YOKOSO
JAPANESE GARDENS

project:	Realisatie workshop Yokoso aan de Omloop te Boskoop	dossier:	fase:	blad:
omschrijving:	Omgevingsaanvraag voorblad	datum : 6 4 2023	d :	22-23 BV 01
		a :	e :	
		b :	f :	
opdrachtgever:	Yokoso Japanese Gardens	c :	g :	
		schaal :	get. :

Dossiernummer: 22-23
Datum: 30-03-2023
Kenmerk: V2022 /856

Bijgaand ontvangt u de aanvullingen naar aanleiding van uw schrijven van 23 maart 2023 met kenmerk V-2022/856

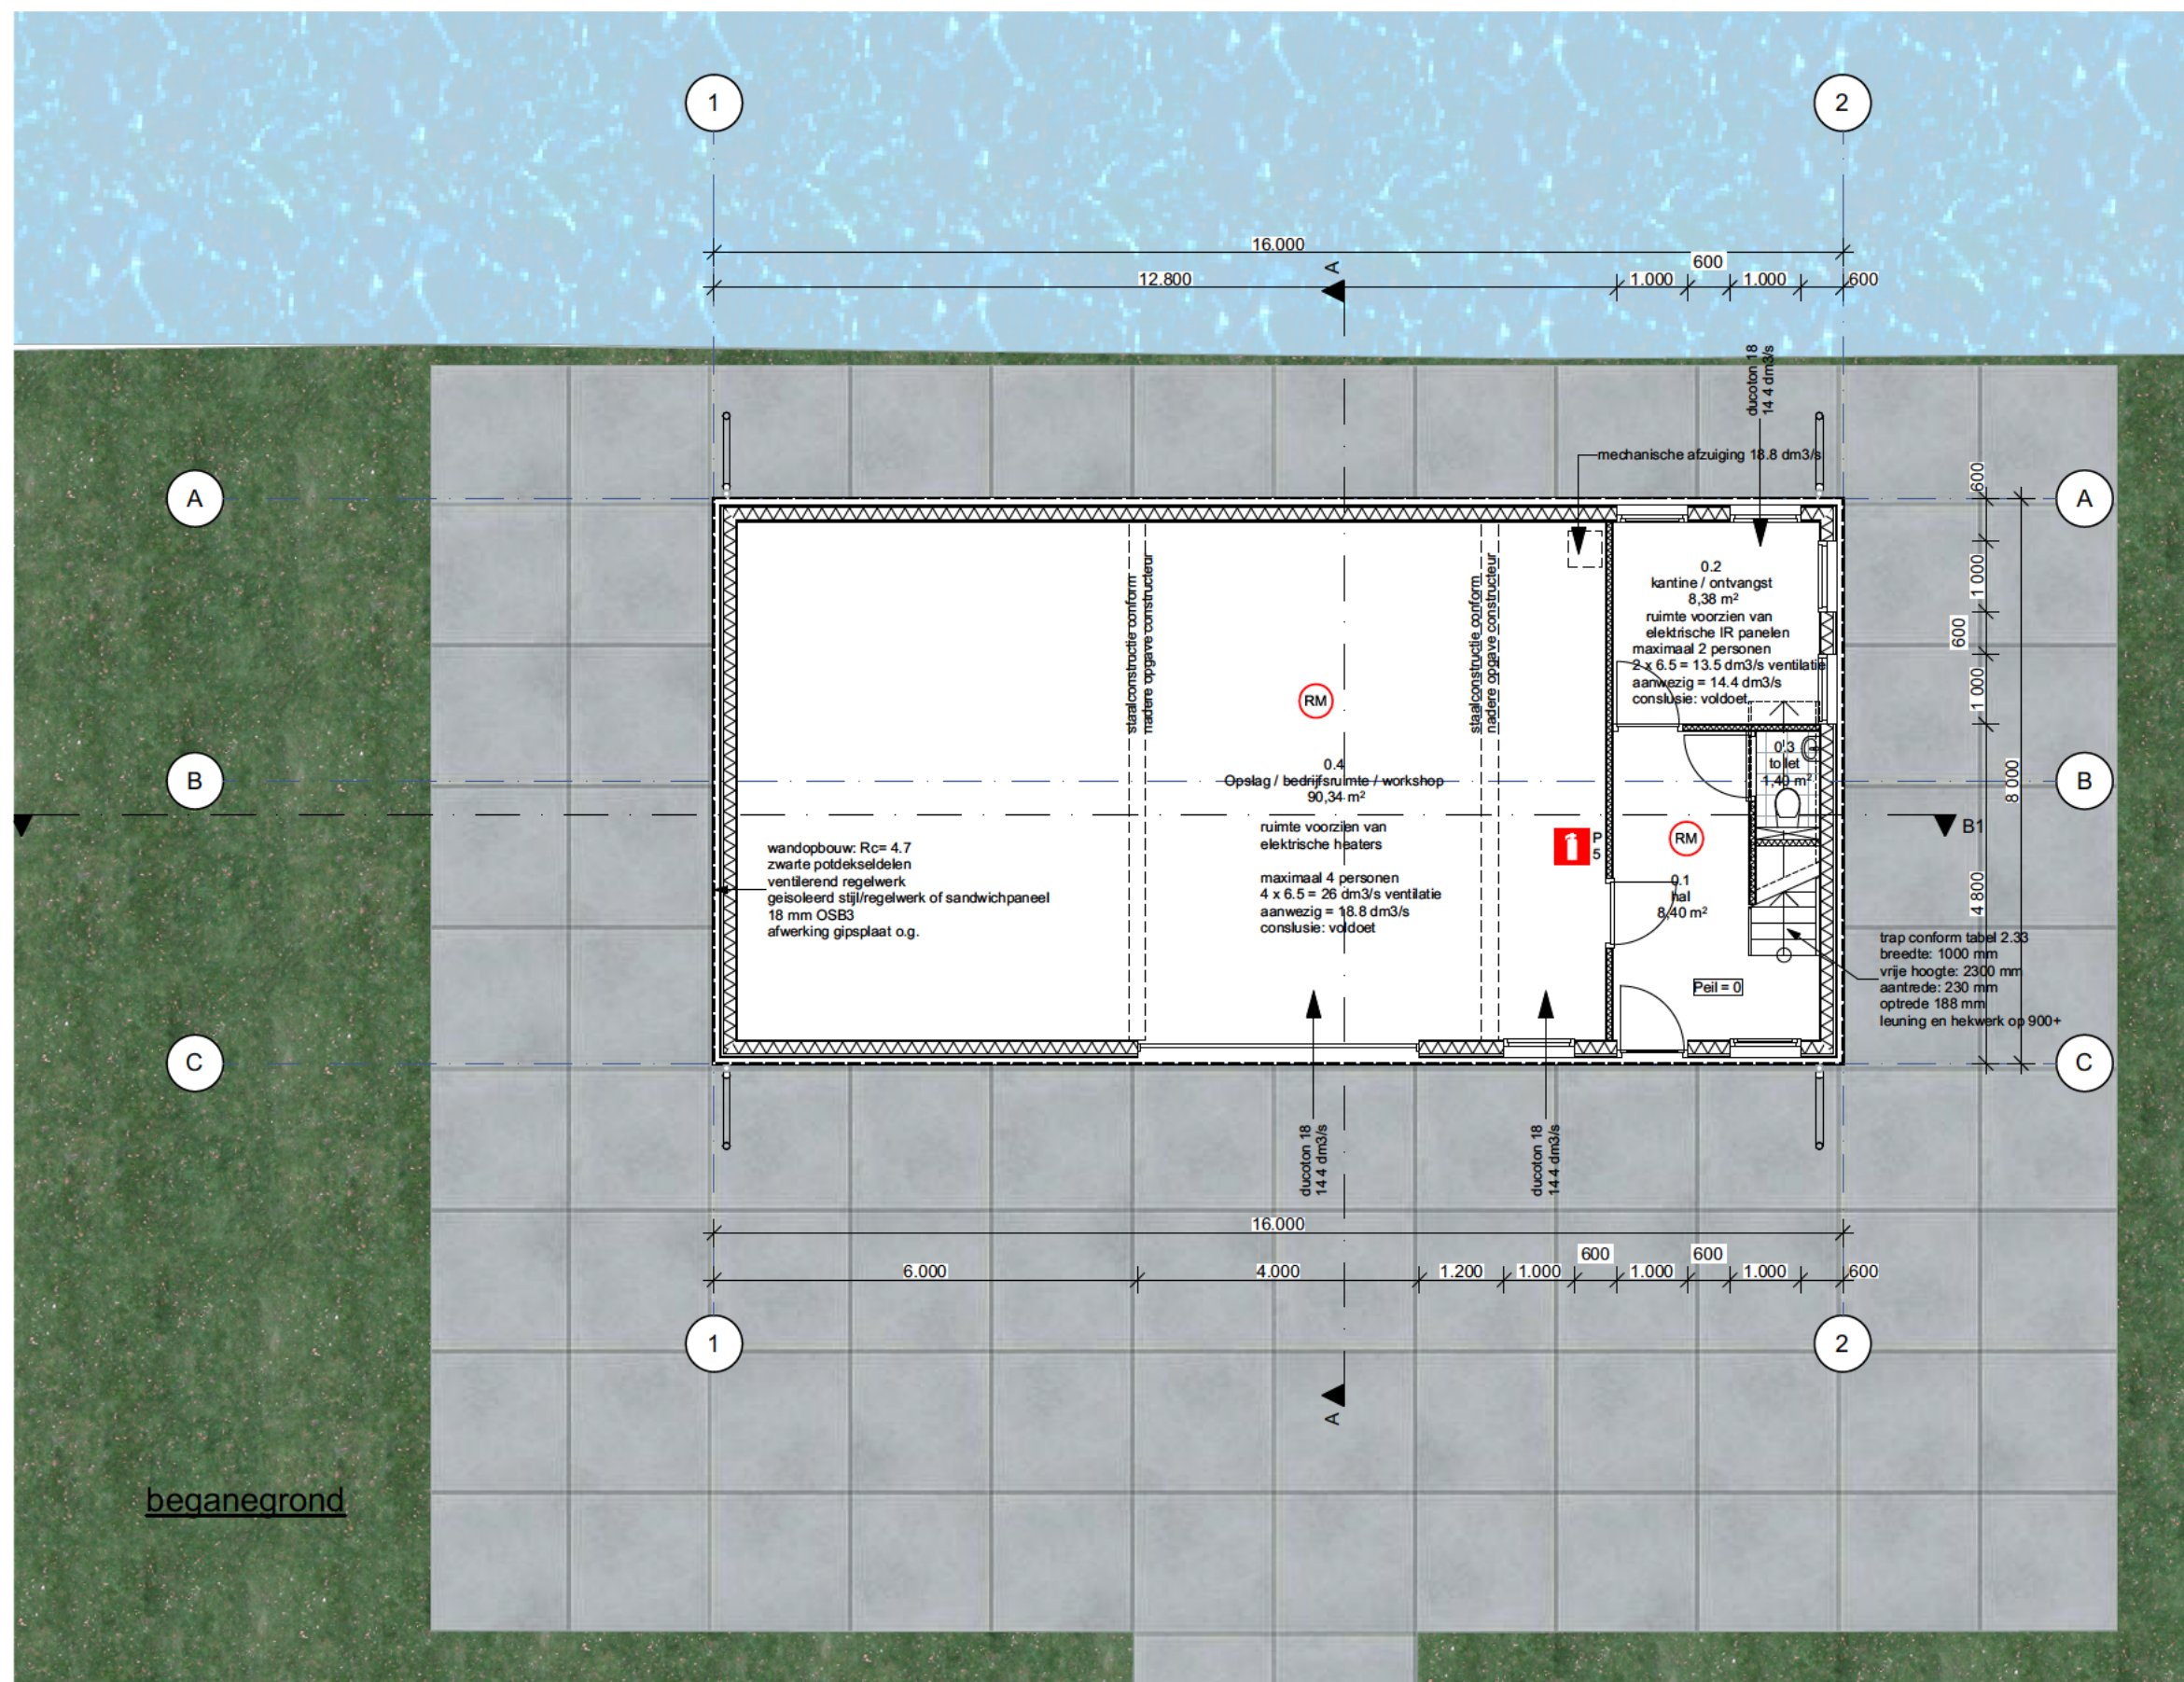
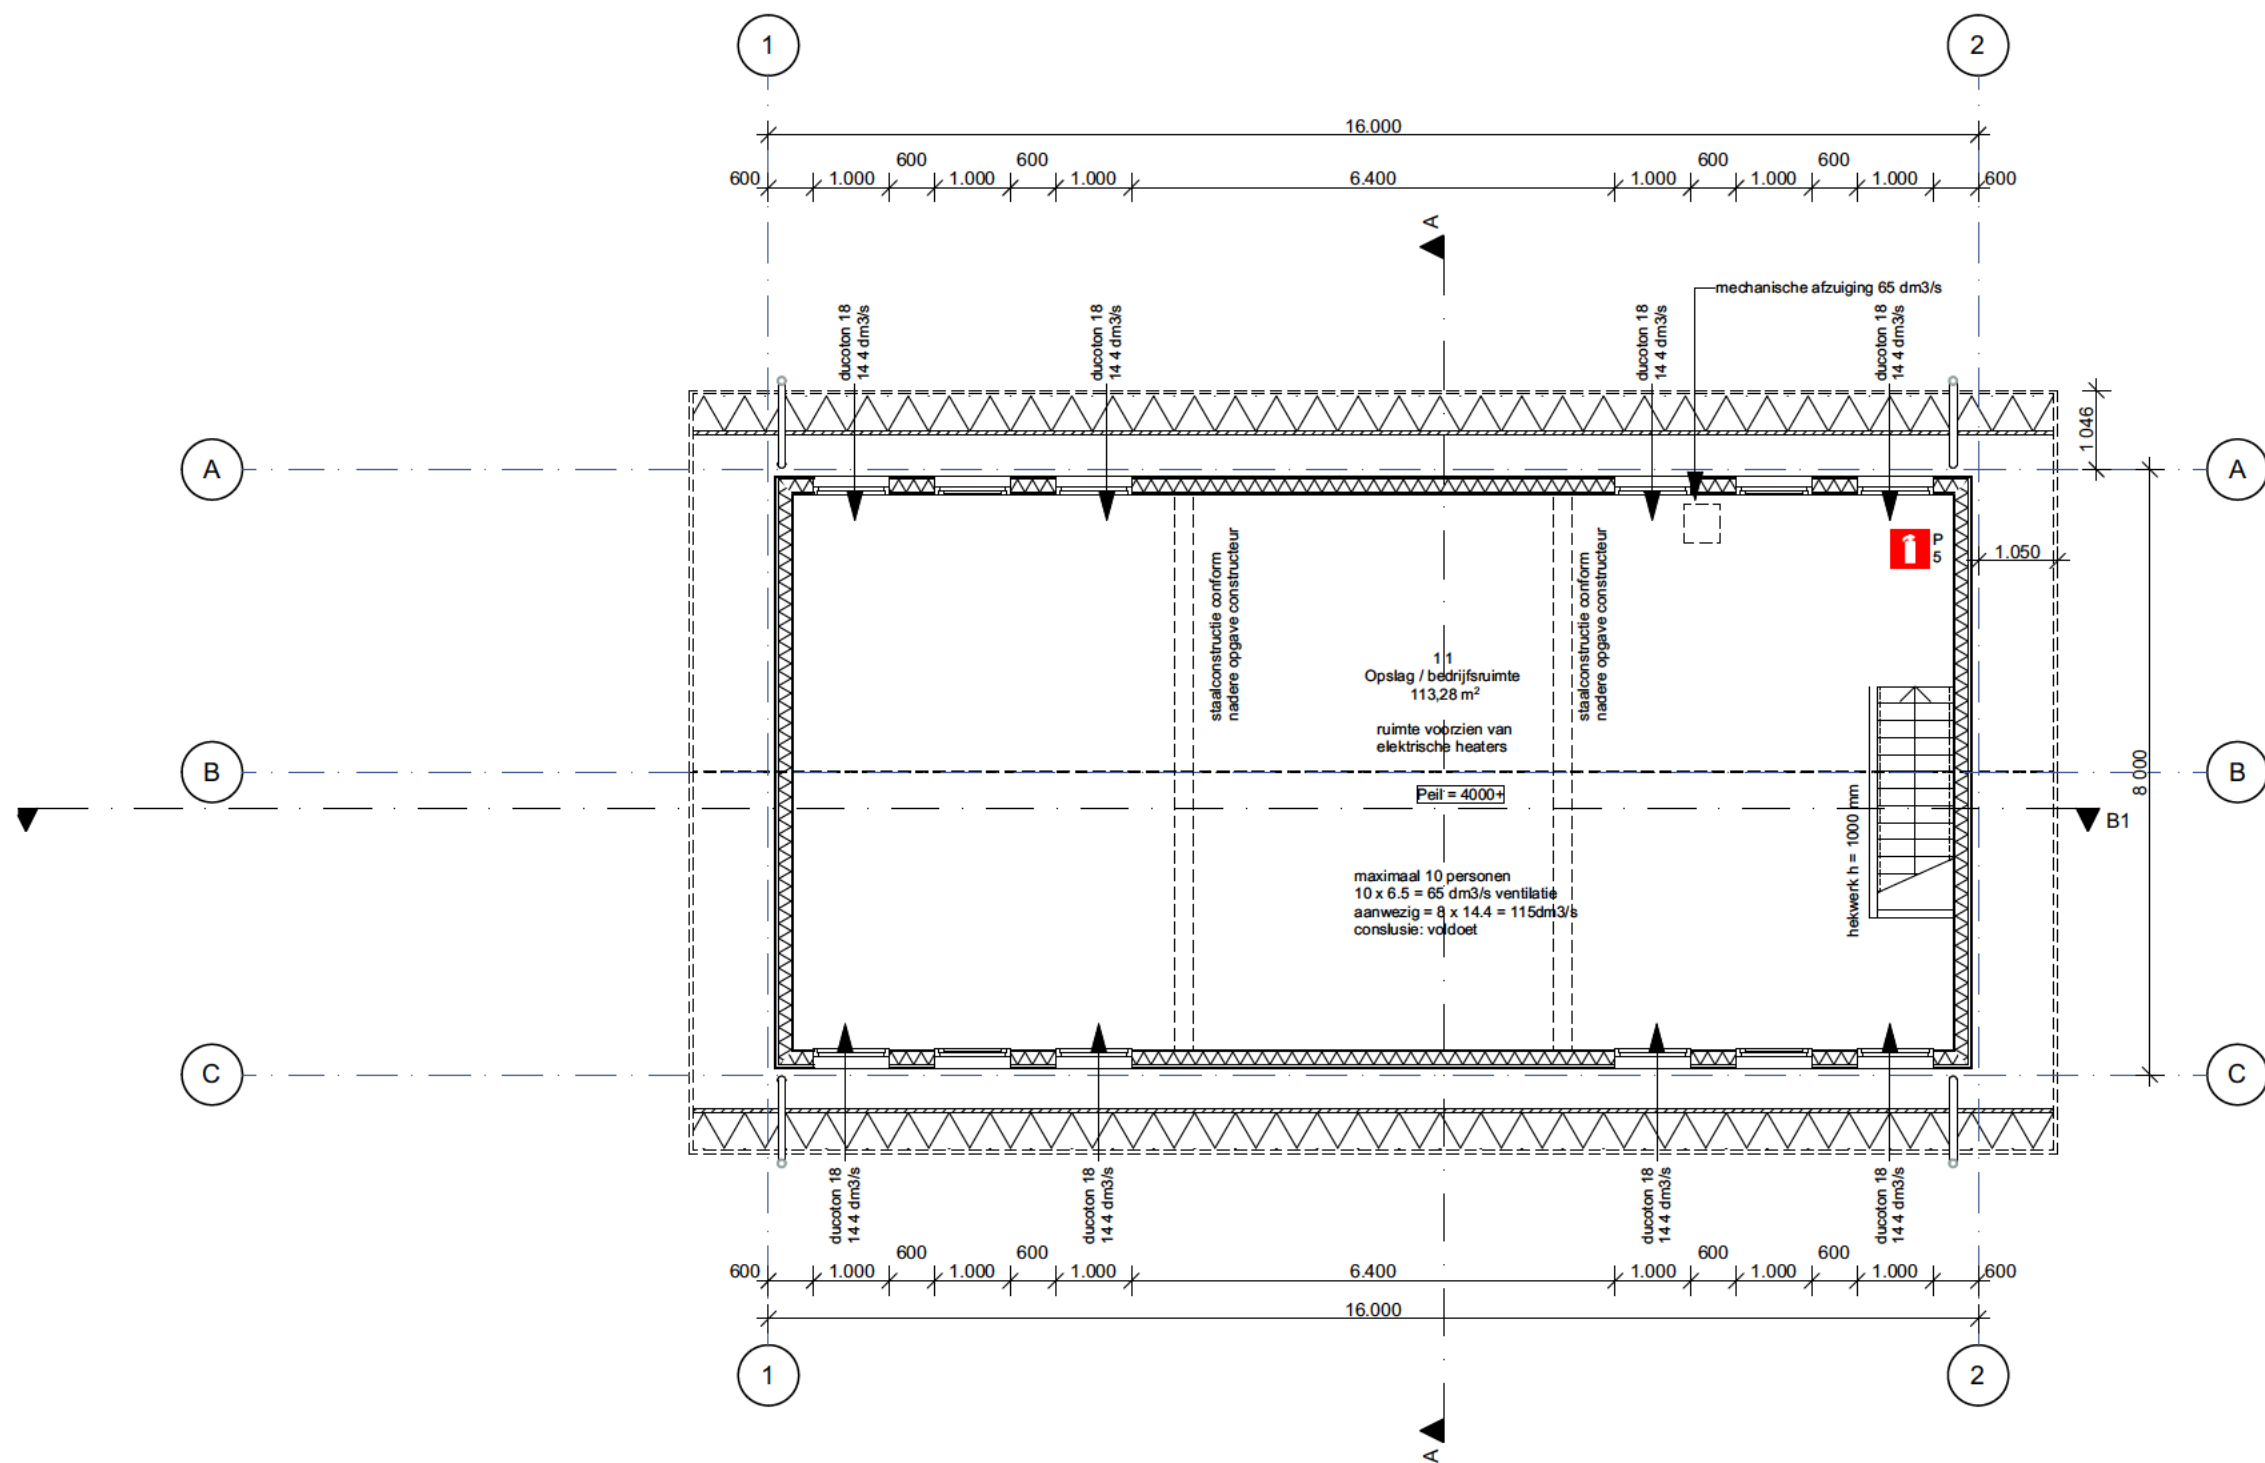
1. De ruimte 0.4 zal gebruikt worden als opslag, bedrijfsruimte en voor workshops. Hierin zullen mensen verblijven. De ruimte is nu alleen via een overheaddeur te bereiken. En zal voorzien moeten worden in een loopdeur in de overheaddeur of een deur naar hal 0.1.

2. Artikel 6.31 BB2012 schrijft voor dat een gebouw voorzien is van voldoende draagbare of verrijdbare blustoestellen om een beginnende brand te kunnen bestrijden. Deze blustoestellen zijn duidelijk zichtbaar opgehangen of gemarkeerd met een pictogram (artikel 6.33 BB2012). De blustoestellen ontbreken op de tekeningen.

3. Er zijn twee rookmelders ingetekend op de plattegrond. Niet duidelijk is welke uitvoering dit is. Wij adviseren om deze uit te voeren conform de NEN2555, met het oogpunt op bedrijfszekerheid.

De ruimte zal inderdaad gebruikt worden als bedrijfsruimte en werkplaats (workshop in het engels) maar NIET als ruimte waar workshops gegeven worden. De huidige bedrijfsvoering wordt op de huidige manier gecontinueerd. De extra deur tussen de hal en de werkplaats is toegevoegd.

De blustoestellen zijn nu op tekening aangegeven.

Dit is toegevoegd op tekening en zal worden meegenomen in de uitvoering.
